改善箇所説明図

【代表例】コマツ・YDM-WA133 (通称名:WA40-8、キャブ仕様)

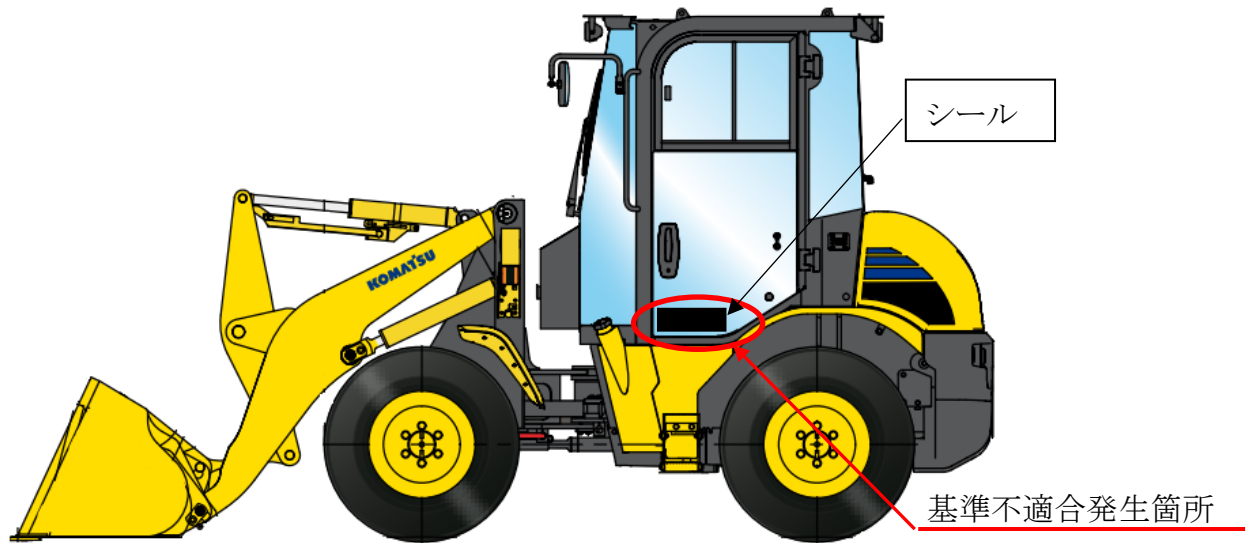
〔ショベル・ローダのキャブ仕様において、側面ガラスにレンタル会社の車両管理番号のシールが貼り付けられているものがある。そのため、保安基準第29条(窓ガラスの基準)に適合しないおそれがある。〕

対象車両のシール貼り付け位置を確認し、側面ガラスに貼り付けられていた場合はシールを剥がし、側面ガラス以外の板金部に貼り付ける。

識別：側面ガラスのシール有無で識別する。
